Mission régionale d'autorité environnementale
OCCITANIE

Avis
sur la création d'une centrale photovoltaïque au sol
aux lieux-dits « Au Pebe » et « Au Segnourau » -
commune de Homps (Gers)

N°Saisine : 2024-13359

Avis émis le 5 août 2024

Figure 2 : vue aérienne de la zone d'étude incluant les principaux équipements de la centrale (source : étude d'impact)

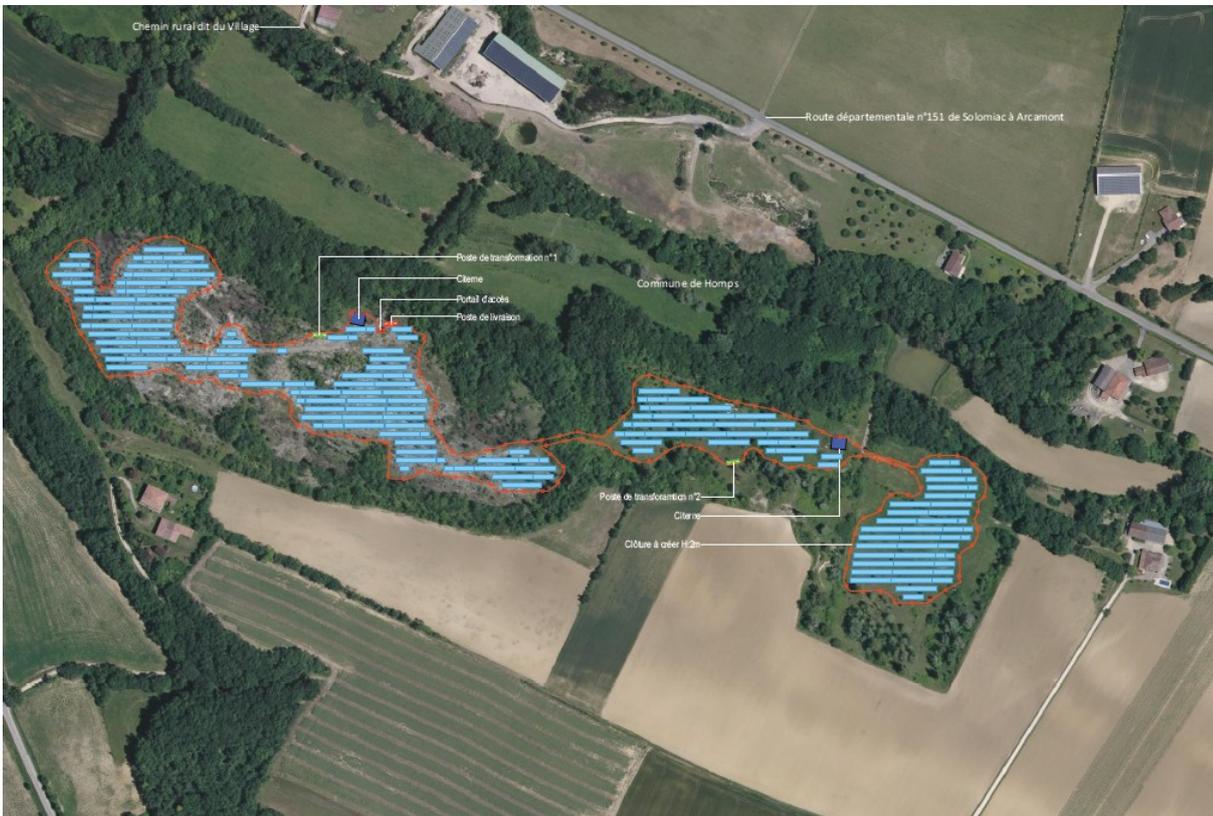
De plus, la configuration spatiale du parc est actuellement très allongée, avec une continuité du grillage entre les différents parcs, ce qui crée une fragmentation nord-sud d'environ 800 m de long pour ce parc d'une emprise de seulement 4,6 ha impactant les grands herbivores.

Ainsi la configuration spatiale du parc est à revoir en favorisant plutôt une série de petits parcs avec chacun une clôture autonome de façon à réduire cet effet de fragmentation. Cette révision de la configuration spatiale du parc aurait également comme avantage de réduire la longueur des pistes d'accès internes au parc et de leur impact sur les habitats.

La MRAe recommande d'adapter le périmètre des installations, voies et équipements photovoltaïques une fois que la totalité des impacts pour les habitats naturels et la faune sera réévaluée, de favoriser la création de petits parcs au sein de ce périmètre afin d'éviter la fragmentation des milieux et de renforcer les mesures d'évitement et de réduction actuelles pour parvenir à un niveau d'impact résiduel acceptable.
